Number	G8-1
Score	152 / 487
Rank	17位

部品実装割合

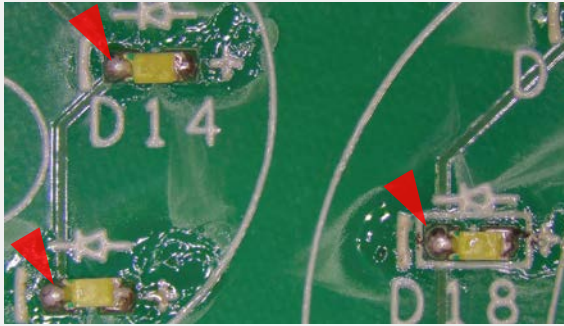
未実装 20%

減点ポイント(不良例)

はんだ過多
IPC-A-610G 8.3.2を参照

はんだ過多
IPC-A-610G 8.3.2を参照
